Wie soll es mit der Entlastung von Parsdorf weitergehen?

Gegenüberstellung der Variante 8c und dem erweiterten Vorschlag B

Südanbindung
Richtung
Weißenfeld

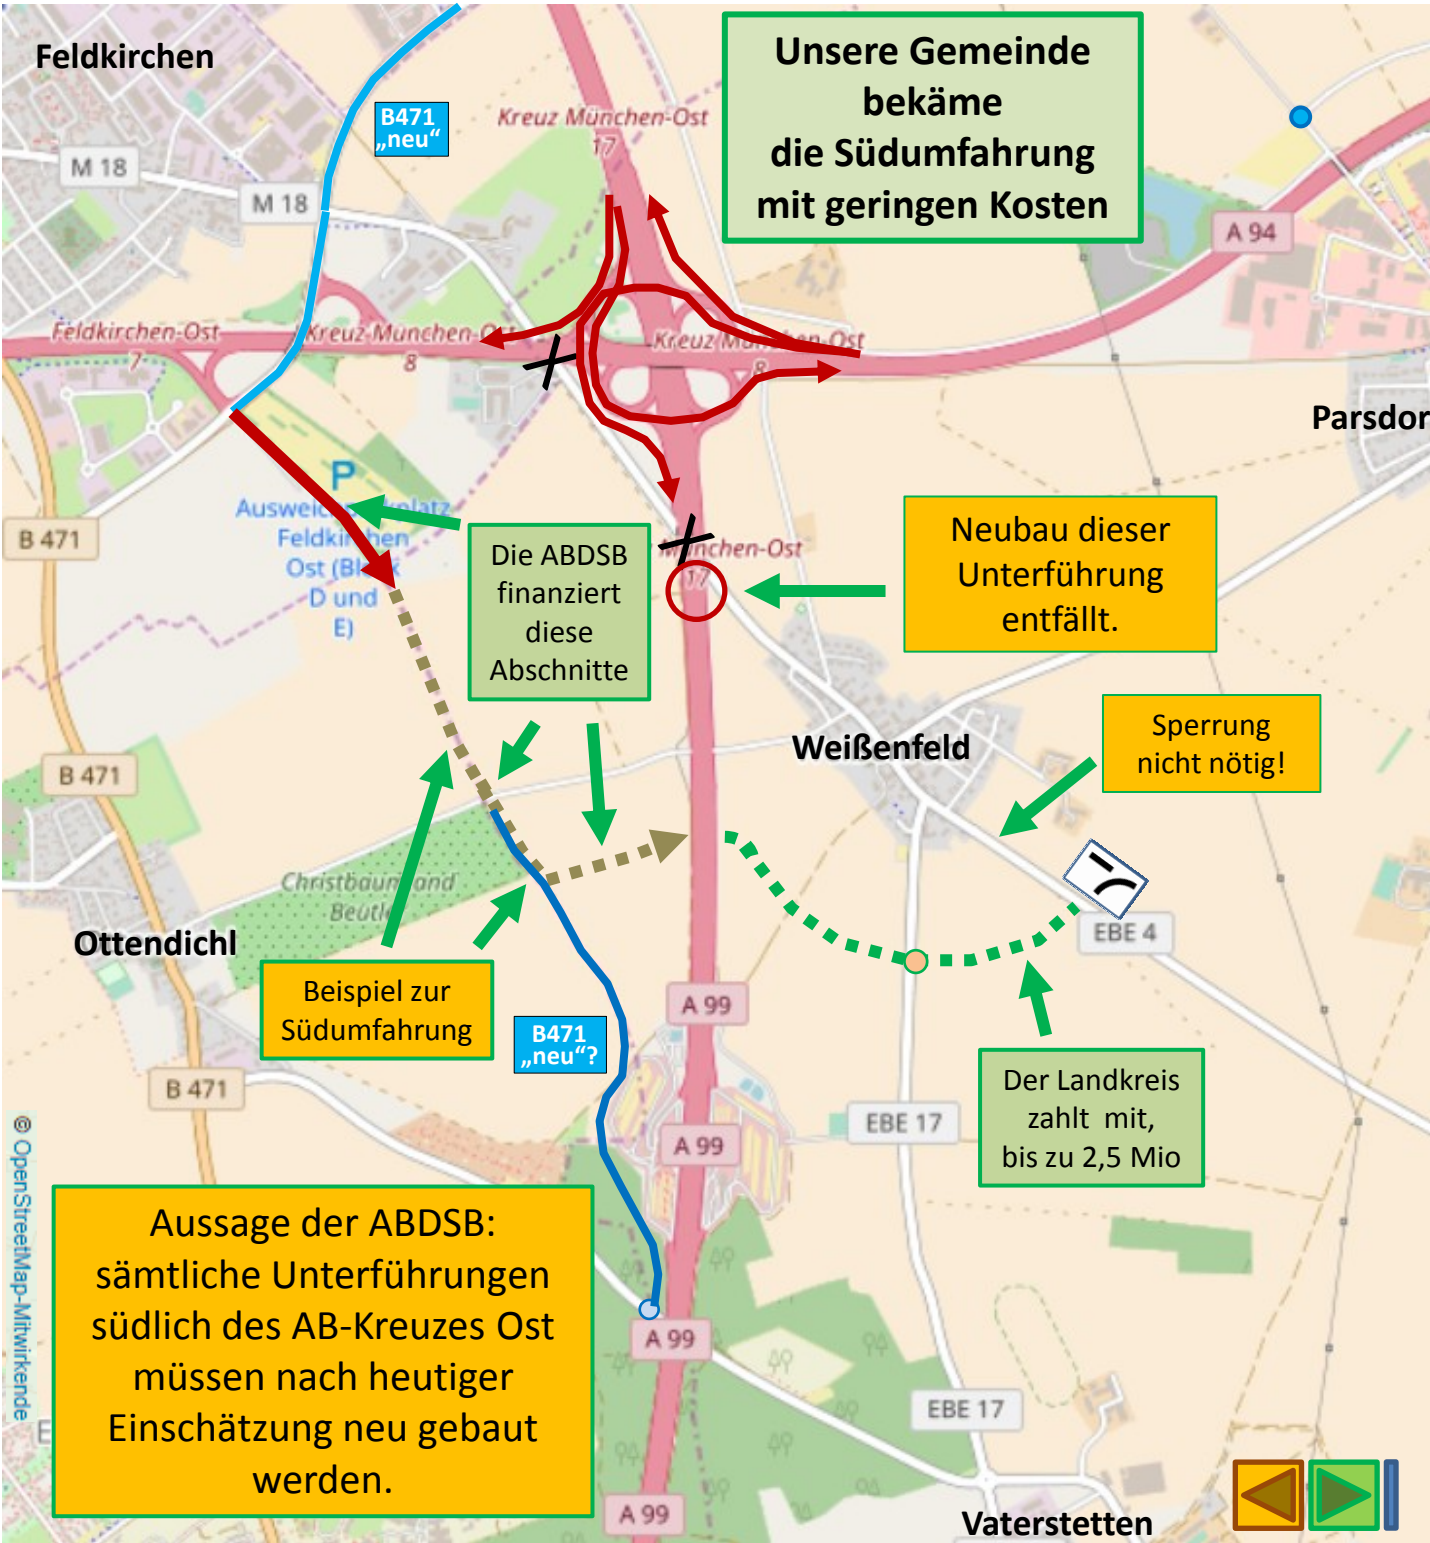
Als Ersatz für die gesperrten Unterführungen müsste ein Neubau erstellt werden.

Wir haben der ABDSB erklärt, dass die offiziell geplante Trasse nicht zustande kommen könnte, weil ein Bürgerentscheid dies verhindern dürfte. **Wir wollen einen weiter südlich liegenden Durchstich.**

Variante 8c

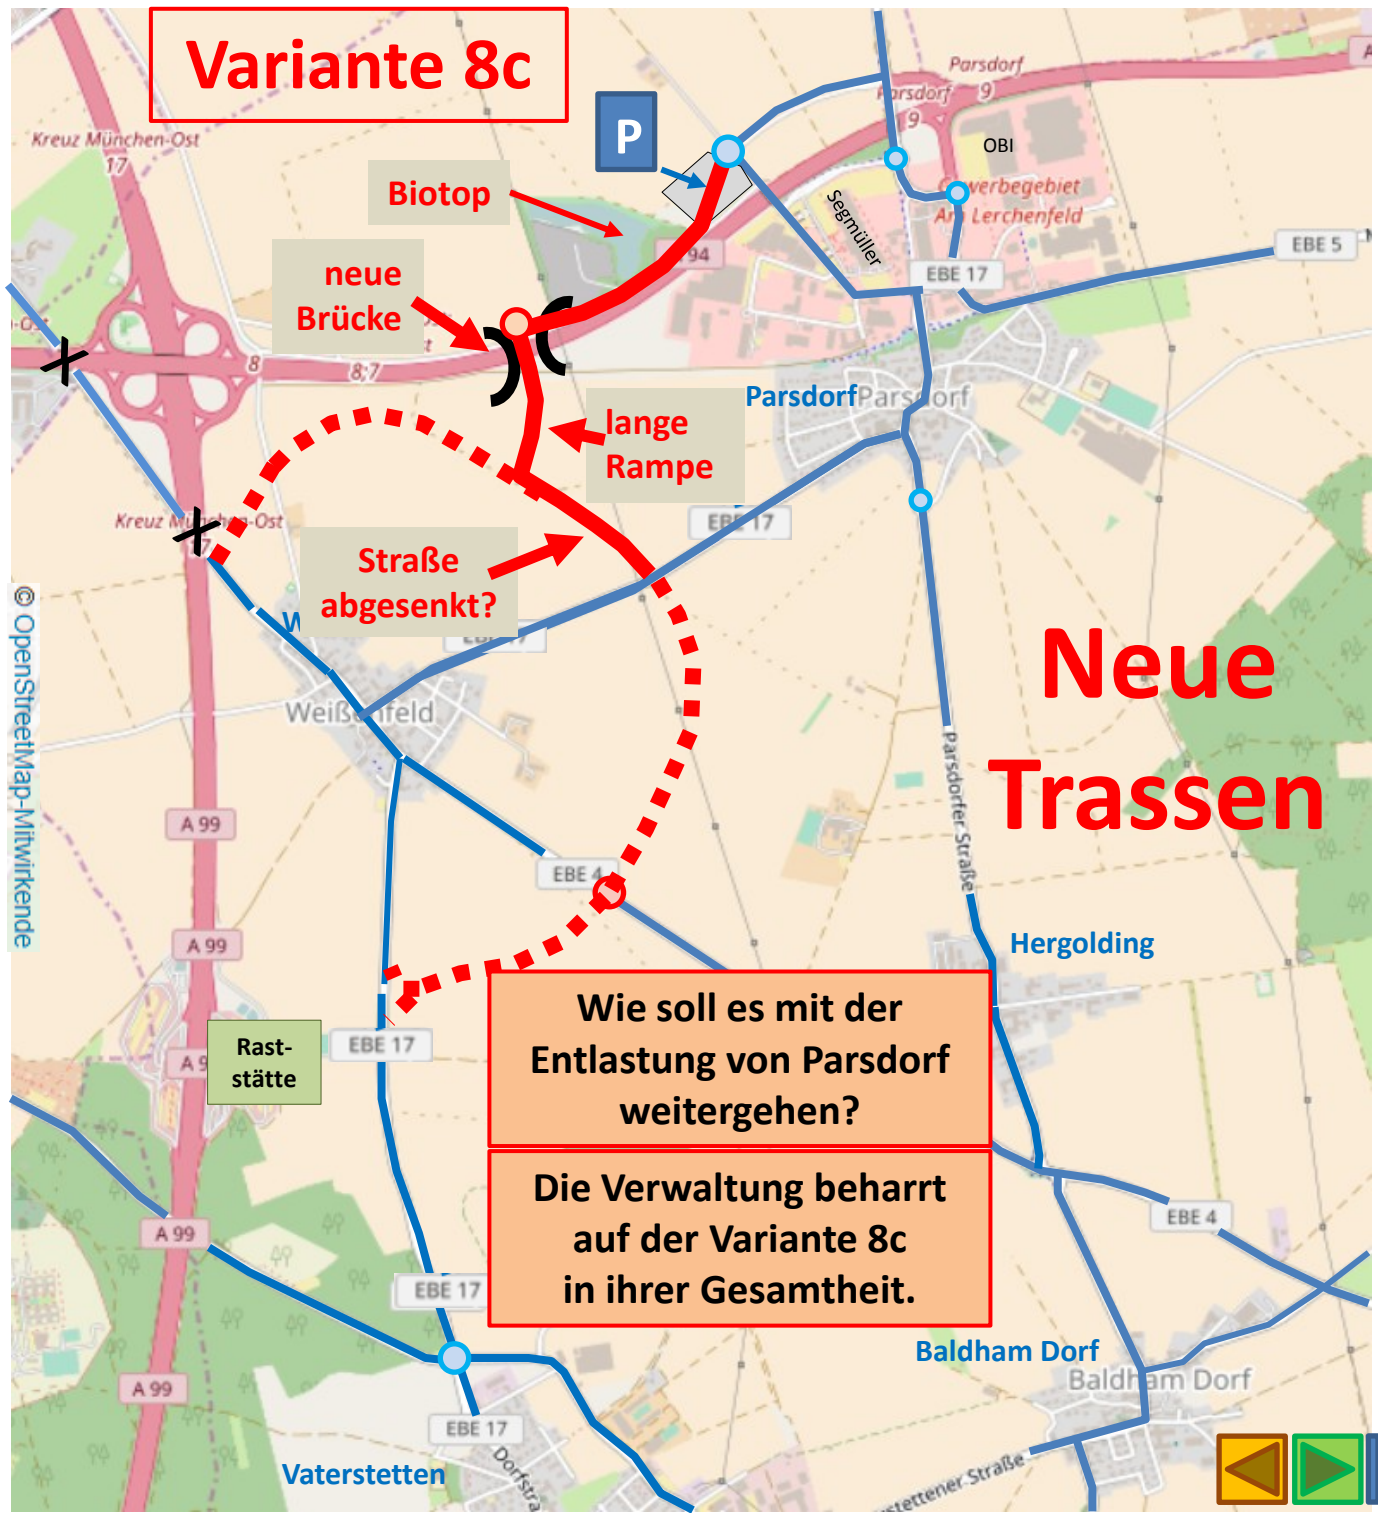
Nur der kleinere Teil des Projektes wird realisiert (durchgehend in rot). Die Entlastung von Parsdorf bekommt Vorrang - mit verminderter Wirkung. Fertigstellungs-Termin ist Ende 2023.

Die anderen Teile für die Entlastung Weißerfelds warten auf den Bau. Wann wird komplettiert? Aufgeschoben ist nicht aufgehoben?

Ergänzte Darstellung aus dem Antrag auf Planfeststellung

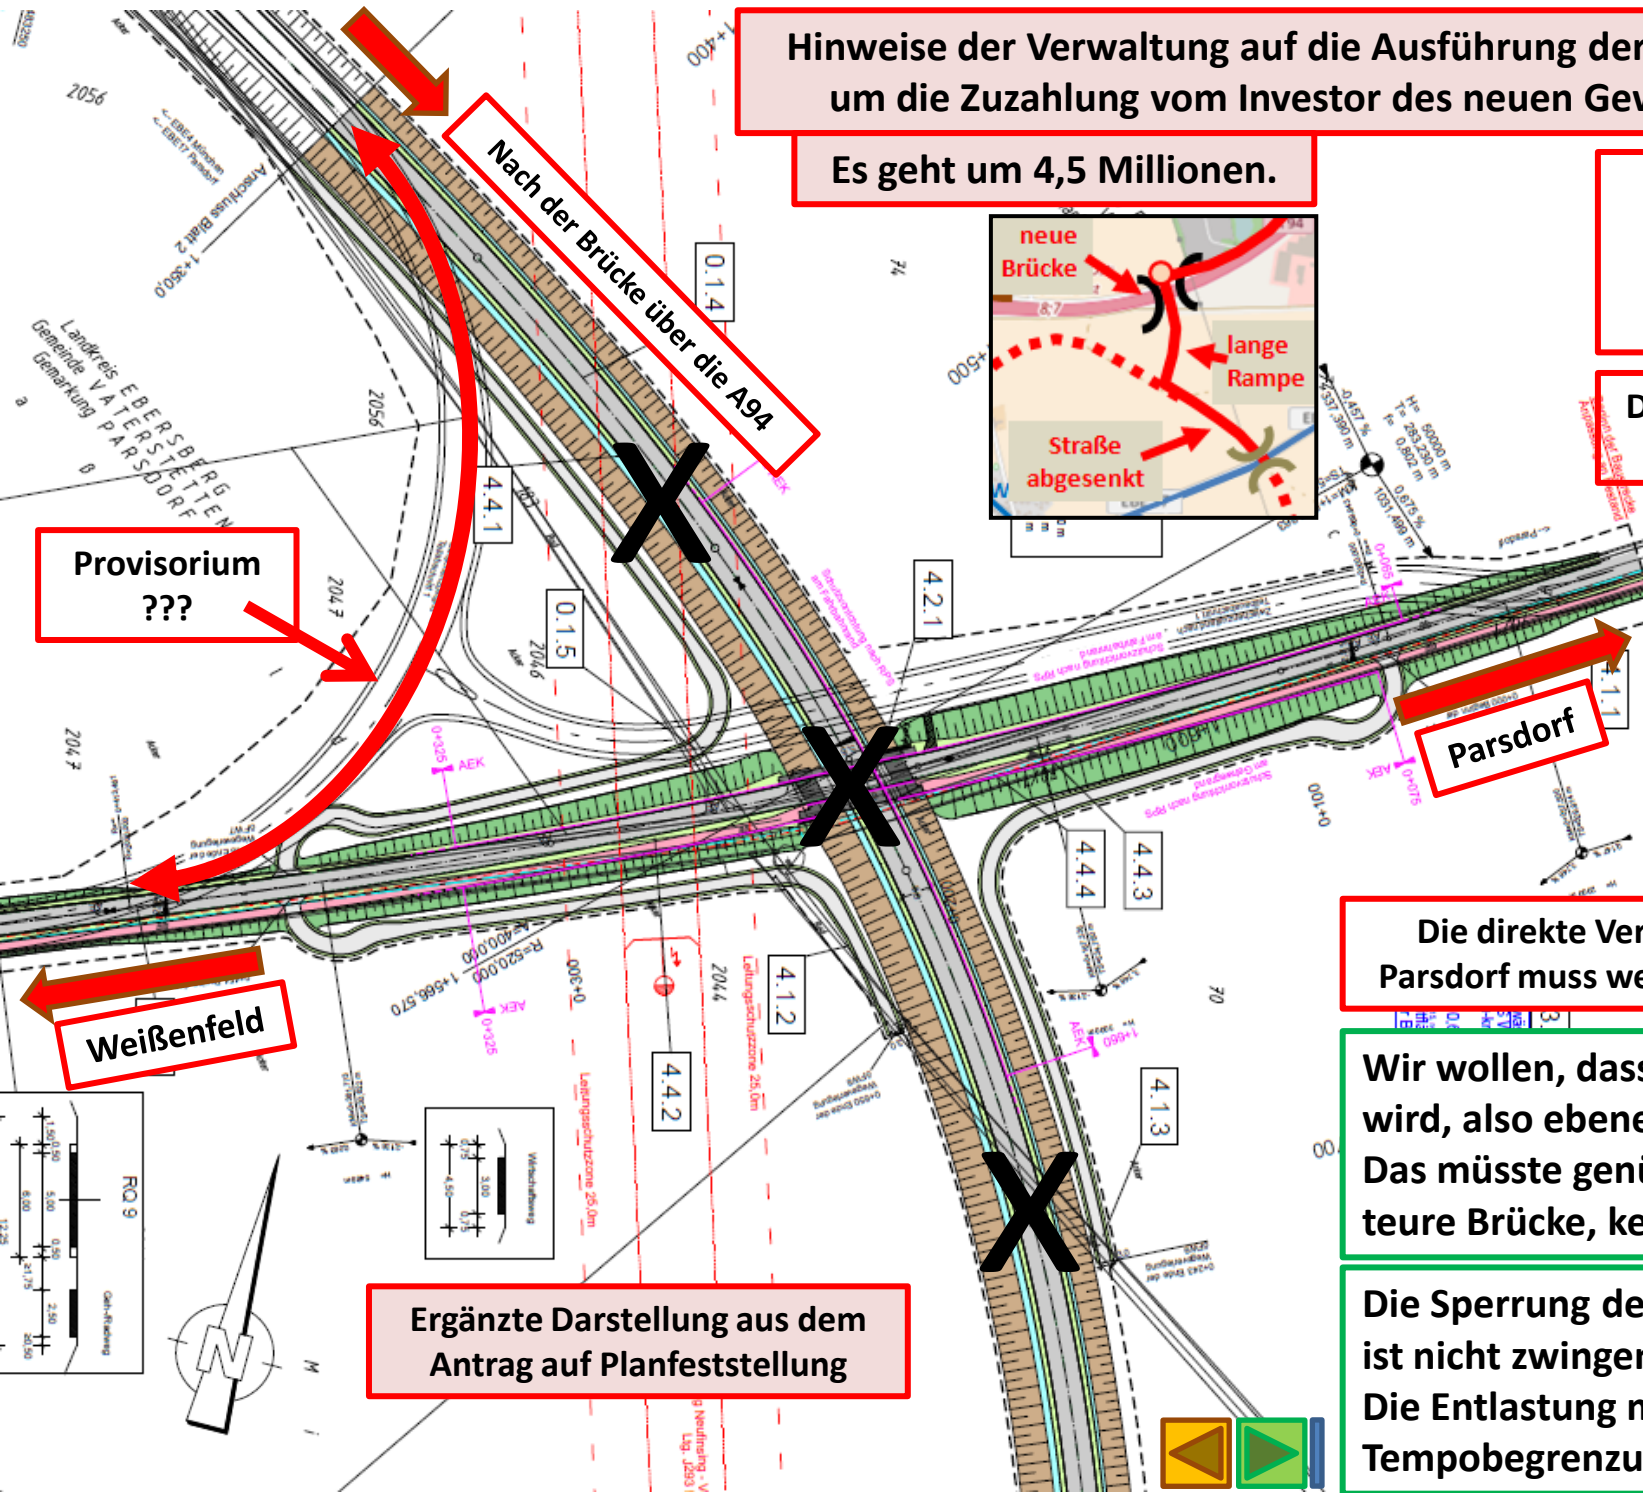
Nicht wie geplant:
Nach der Überquerung der A94 nach Süden geht es ohne Absenkung ebenerdig weiter.

Ob später die planmäßige Brücke samt der Absenkung des Bogens doch noch realisiert werden soll? Darüber gibt es bisher keine Informationen.

Das Provisorium ist nicht in der Kostenschätzung enthalten!

Wir wollen, dass überhaupt nicht abgesenkt wird, also ebenerdig, abknickende Vorfahrt. Das müsste genügen. Keine Kreuzung, keine teure Brücke, keine weitere Fortsetzung.

Die Sperrung der Durchfahrt von Hergolding ist nicht zwingend erforderlich. Die Entlastung muss anders erfolgen: Tempobegrenzung + Fußgänger-Ampel

Die Hauptverkehrsachsen
bei Variante 8c nördlich der A94

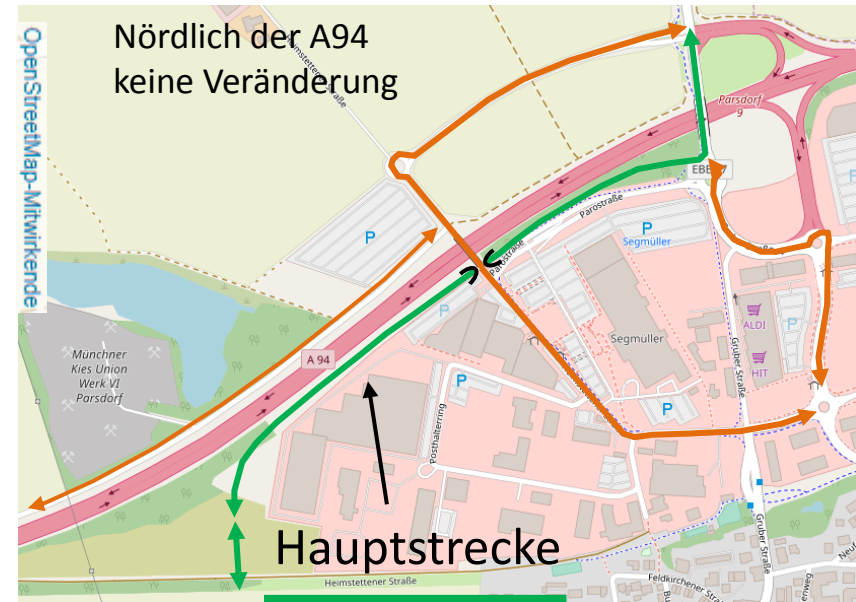
- teure Brücke über die A94
- nördlicher Kreisel liegt im Acker
- Rampe zum südlichen Kreisel
- Biotop wird wesentlich beeinträchtigt
- Streckenführung wegen der vielen Kreisel nervig
- Zuschuss des Investors deckt nur einen geringen Teil
- Großer Flächenverbrauch, lange Bauzeit
- nur mit Abstimmung der Erweiterung des AB-Kreuzes Ost

Die Hauptverkehrsachsen,
falls Ortsumfahrung südlich der A94

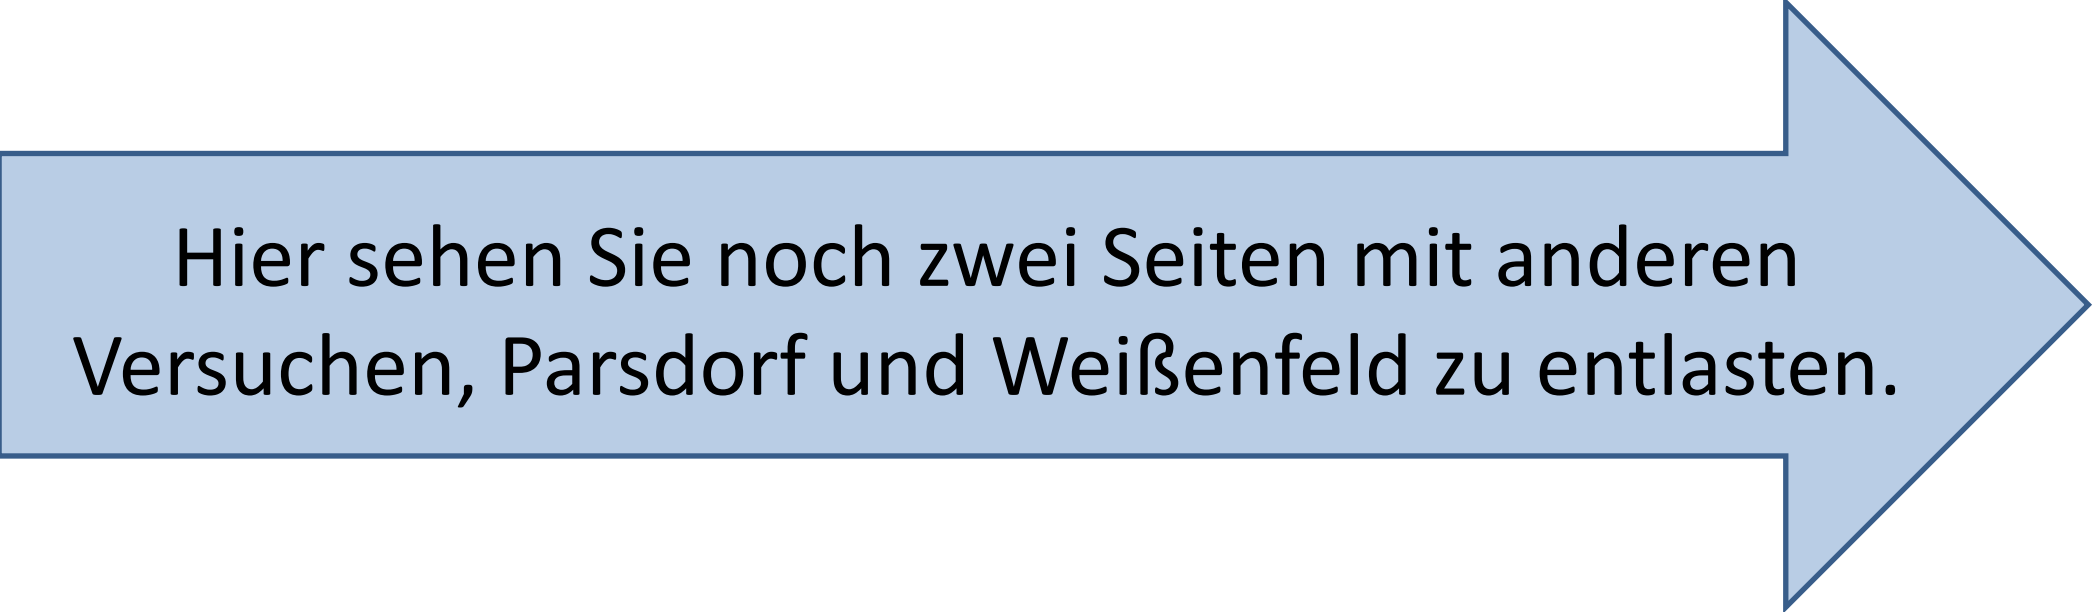
- relativ geringe Kosten wegen der kurzen Unterführung
- fast die gesamte Strecke ist ebenerdig (geringe Kosten)
- Biotop bleibt völlig unberührt
- Anwandweg nach Ammerthal bleibt unangetastet
- klare Streckenführung erleichtert das Fahren
- Zuschuss des Investors deckt einen wesentlichen Teil
- Minimierter Flächenverbrauch, kürzere Bauzeit
- unabhängig von der Erweiterung des AB-Kreuzes Ost

Ganz andere Vorschläge, die eine Entlastung von Parsdorf ergäben:

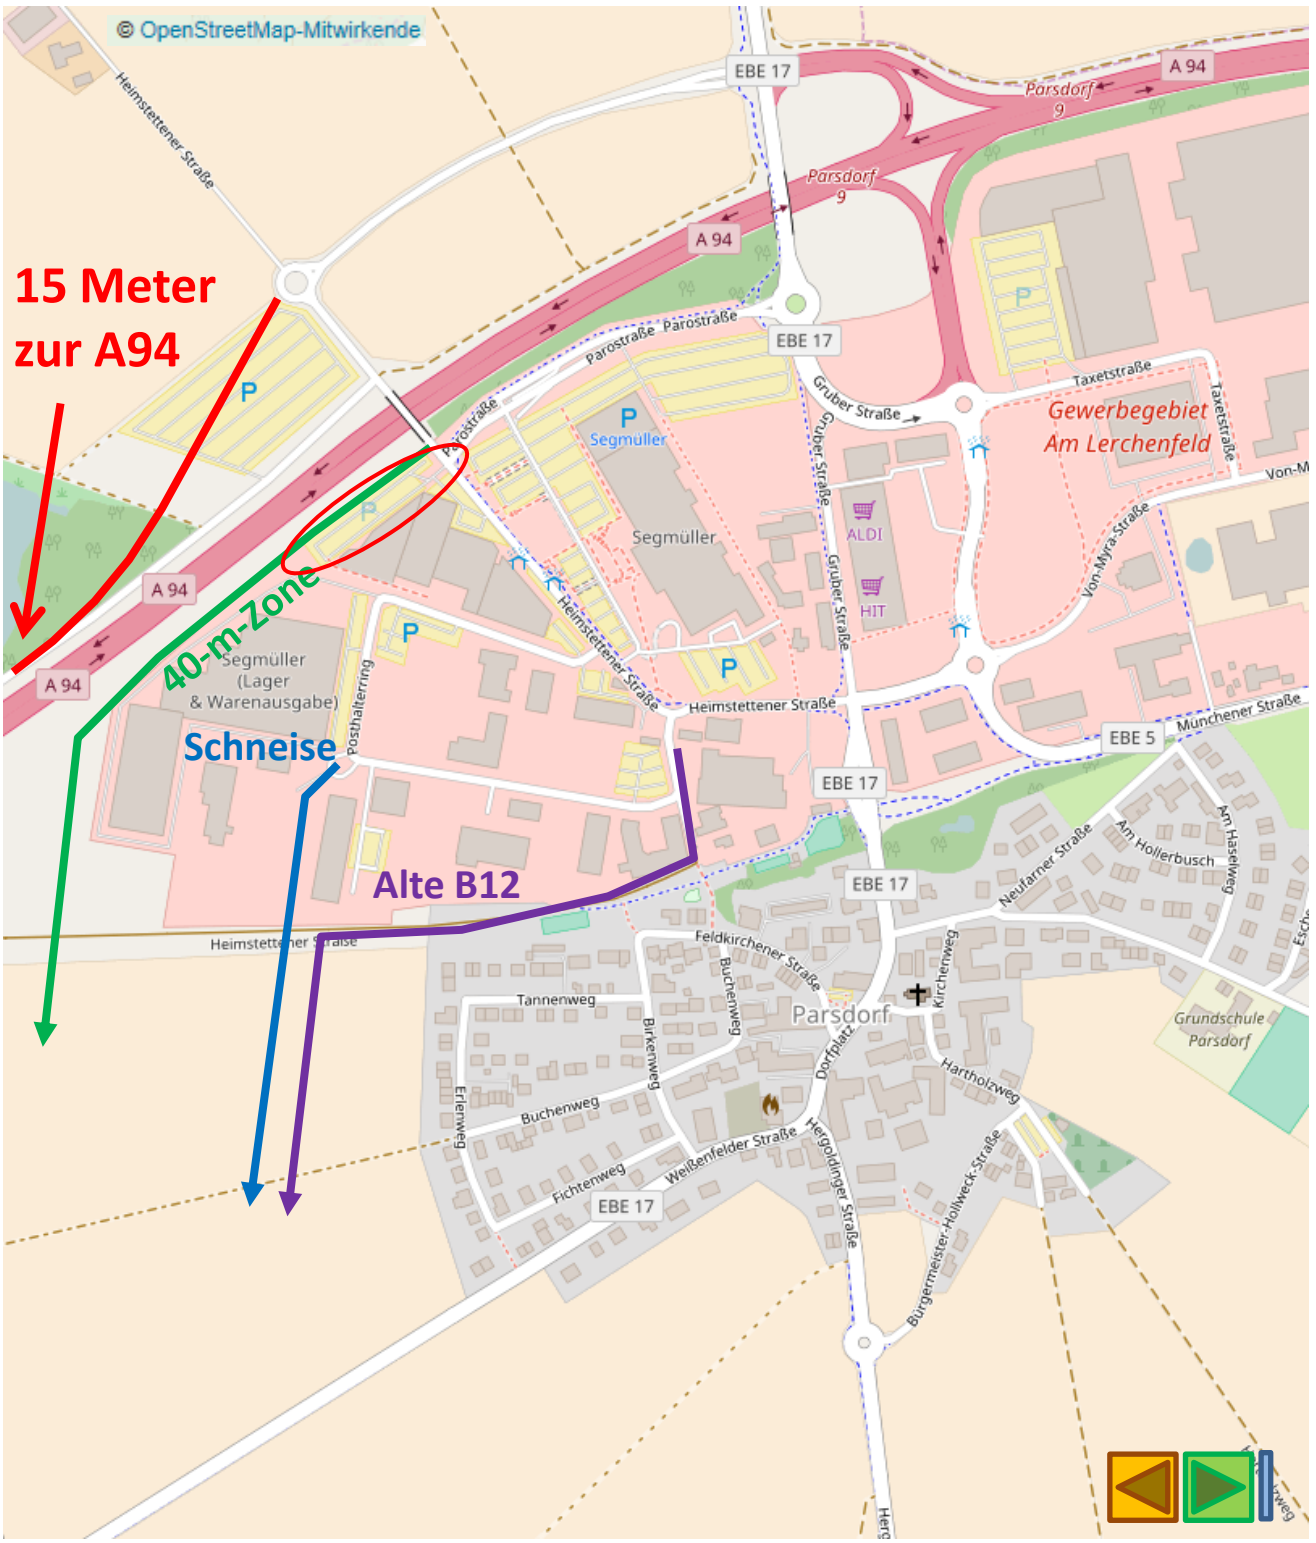
Diese Variante wurde schon diskutiert: die teilweise Nutzung der alten B12. Kürzeste Strecke. Nicht verfügbar, ist geschütztes Land.

Diese Variante wurde ebenfalls diskutiert: Strecke durch das Gewerbegebiet. Es gäbe eine Schneise am Rande eines Betriebsgeländes.

Eine Variante südlich der A94: 40-Meter-Zone. Nach dem Zugeständnis auf 15m nördlich an die A94 heran könnte diese Strecke möglich sein. Im Bereich „Parsdorf City“ aber Grundstücksproblem. Gute Anbindung an das Straßengeflecht des gesamten Gewerbegebiets.
